Dotyczy: **Postępowania o udzielenie zamówienia publicznego pn.: „ Budowa Muzeum Powstania Wielkopolskiego 1918-1919” – postępowanie numer FA.261-4/2023.**

Zamawiający w ww. postępowaniu na podstawie art. 135 ust. 1 i 2 oraz 137 ust. 1 ustawy z dnia 11 września 2019 r. Prawo zamówień publicznych (tj. Dz. U. z 2022 r. poz. 1710 ze zm.) zwanej dalej „Ustawą” lub „Ustawą Pzp”, informuje o pytaniach i wyjaśnieniach do treści Specyfikacji Warunków Zamówienia (SWZ) oraz zmianach SWZ:

Pytania serii 25 z dnia 07.08.2023r.

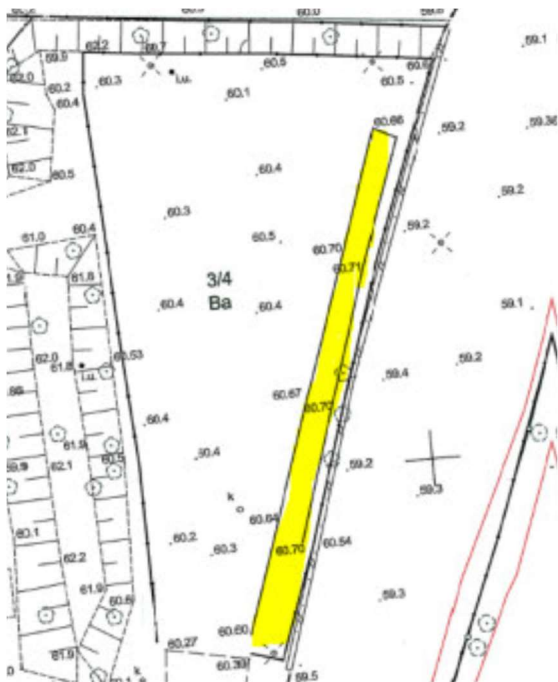
10. Podczas wizji lokalnej we wschodniej części terenu zauważono ceglany obiekt. Prosimy o informację co to za obiekt oraz jak głęboko jest posadowiony. Prosimy o przekazanie inwentaryzacji tego obiektu.

Projekt rozbiórki obiektów istniejących został przekazany i stanowi element Dokumentacji Projektowej. Dokumentację technologiczną prowadzenia robót rozbiórkowych uwzględniającą przyjęta przez Wykonawcę technologię rozbiórki winien przygotować Wykonawca i w niej określić zakres prac przy pomocy Dokumentacji Projektowej, oględzin oraz wiedzy inżynierskiej.

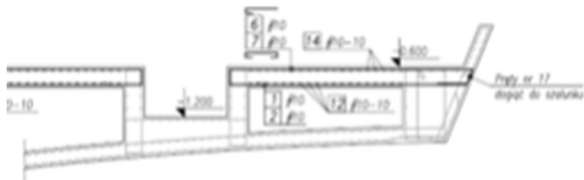
41. Prosimy o informację, czy w zestawieniu zbrojenia na rysunkach „MPWP-EX-STC-U-RE-084-0-0-Ściana SC.U.U2iU1.01do03, SC.A.U2iU1.22, SC.B.U2iU1.07, SC.D.U2iU1.13. Zbrojenie” ; „Ściana SC.U.U1.04, SC.U.U2.04. Zbrojenie” ; „MPWP-EX-STC-U-RE-214-0-0” ujęte jest zbrojenie dystansowe? Czy należy je doliczyć do podanego zestawienia?

Na rysunku MPWP-EX-STC-U-RE-214-0-0 zbrojenie dystansowe jest ujęte w zestawieniu (poz 11 dla ściany 36 i poz 10 dla ściany 34). Rysunek MPWP-EXSTC-U-RE-084-0-0 uzupełniono.
